Schouw bebording – optimalisatie  
14-06-2023

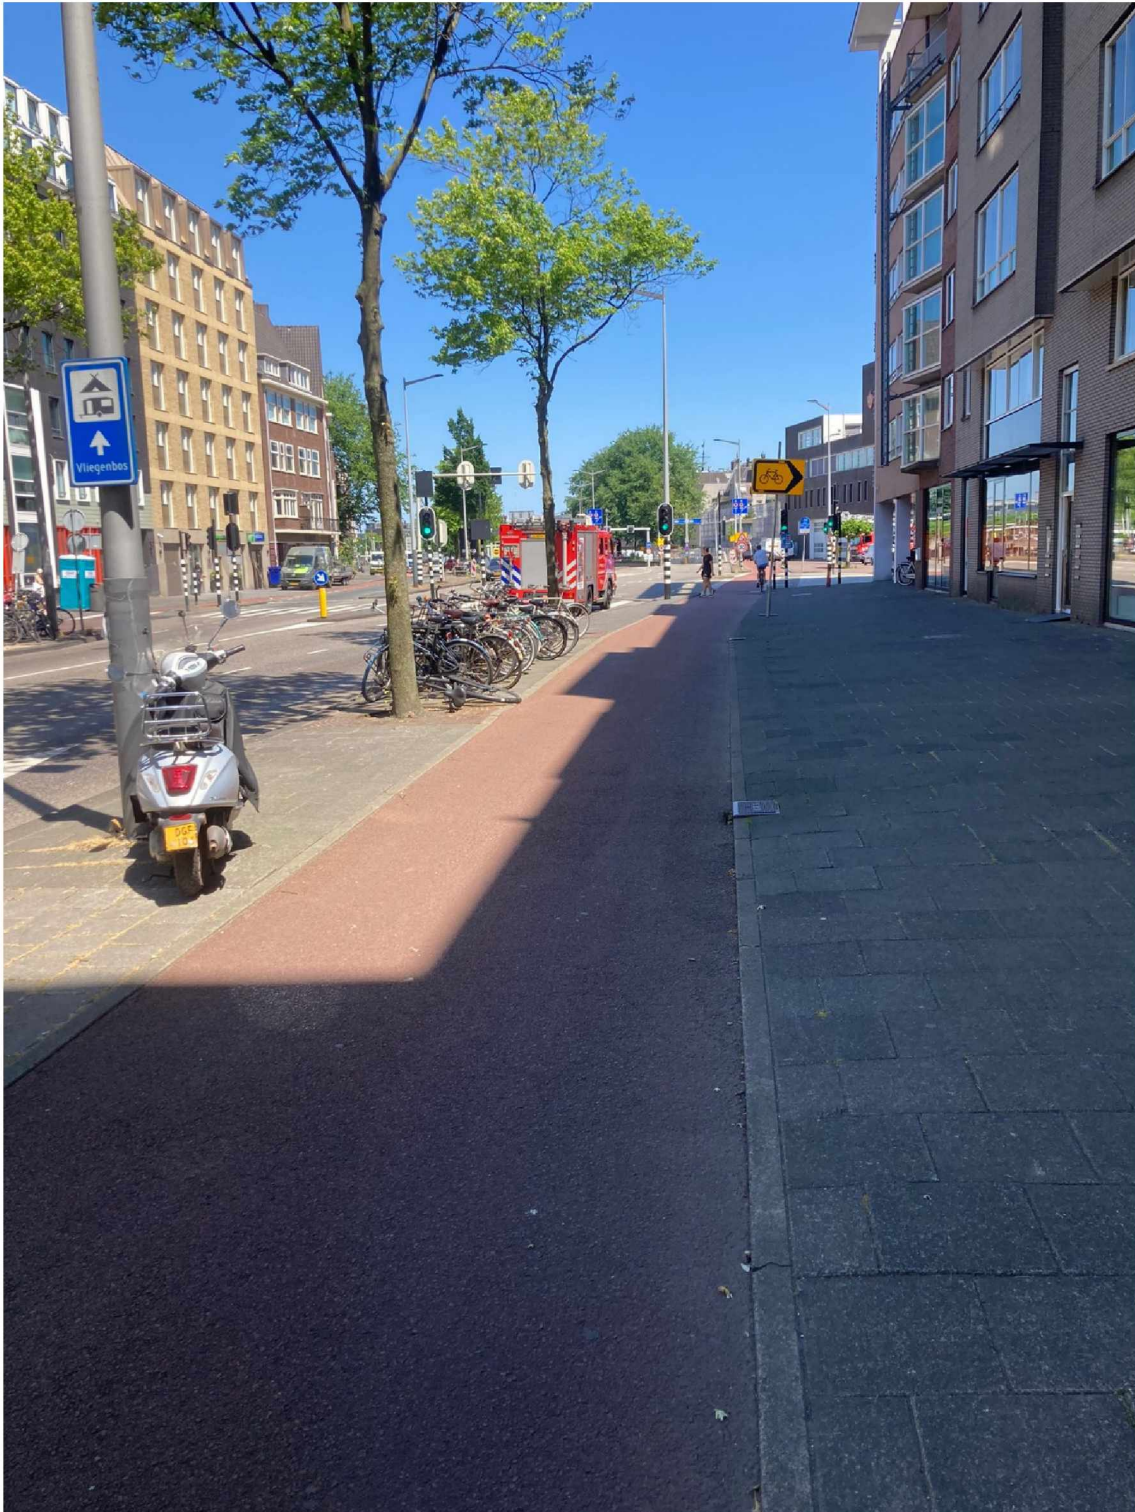
1. Op alle borden waarop staat 'volg s100' --> s100 slecht te lezen. Groter?
